Modifikationen am Untersetzungsgetriebe "C" und "E"

Modifications on reduction gearbox "C" and "E"

S E R V I C E I N F O R M A T I O N

6 UL 96-D/E

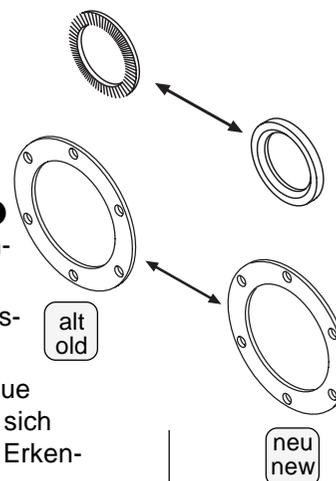
Im Zuge der laufenden Weiterentwicklung wurde die Schnorrsscheibe ① des Konuspreßverbandes und die Haltescheibe ② der Propellerwellenlagerung geändert.

Die Schnorr-Scheibe (ROTAX Teile-Nr. 845 430) wurde durch eine "massive" Scheibe (ROTAX Teile-Nr. 926 200) ersetzt.

Die alte Haltescheibe (ROTAX Teile-Nr. 944 105) wurde durch eine neue Haltescheibe (ROTAX Teile-Nr. 944 106) ersetzt. Diese unterscheidet sich nur durch die Materialzusammensetzung und daher wurde eine optische Erkennung in Form einer Flachstelle angebracht.

In the course of continuing development the design of the washer ① on the taper pressfit and the material of the retaining washer ② has been replaced.

This serrated washer (Rotax part No. 845 430) has been replaced with a massive washer (Rotax part No. 926 200).

The old retaining washer (Rotax part No. 944 105) was exchanged for a new retaining washer (Rotax part No. 944 106). As the only difference between the two retaining washers is in the material composition, the new washer has been fashioned with a flat side to distinguish between the old and new washers.

Bei Arbeiten an der Propellerwelle (Untersetzung, Konuspreßverband, RK-Lager) sind diese Modifikationen zu kontrollieren und gegebenenfalls nachzurüsten.

At maintenance or repair work on the prop gear (gearset, taper pressfit, ball brg.) verify these replacements or replace if need be. Valid for both reduction gears "C" and "E".
